改善箇所説明図

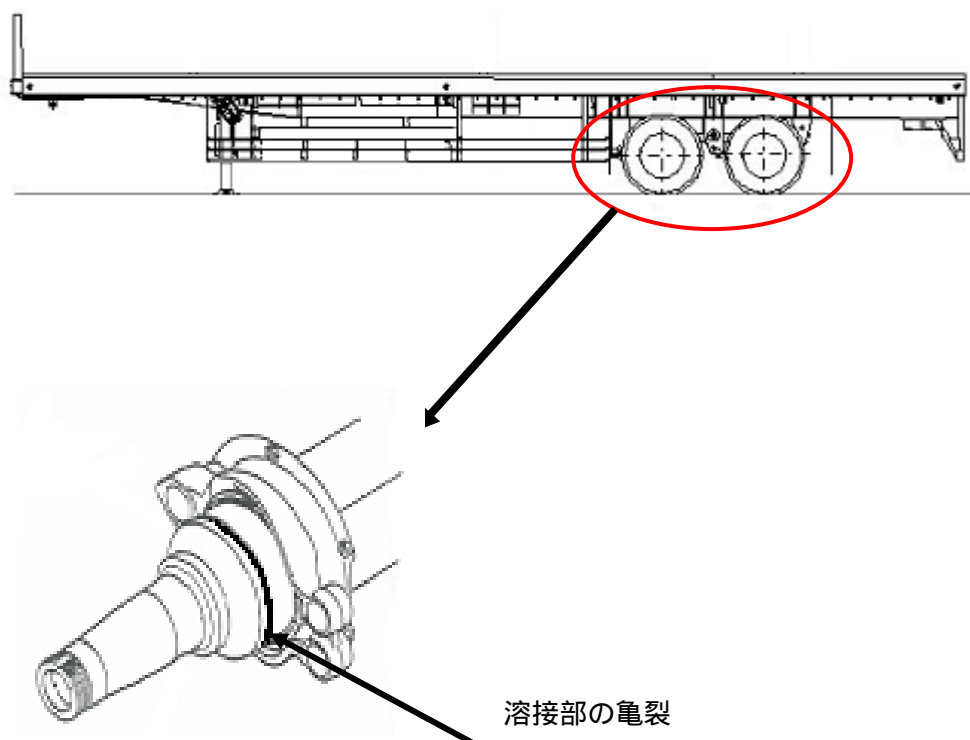
トレーラの車軸において、車軸を製作する自動溶接機の施工管理が不十分なため、一部の車両で溶接の溶け込み不足がある。

そのため、当該車軸に亀裂が発生する場合があります。そのままの状態で行くと、亀裂が進行し、最悪の場合、車軸が折損するおそれがある。

全車両、当該車軸の溶接溶け込み状態を点検する。

点検により溶接の溶け込みが不十分なものは、新品と交換する。
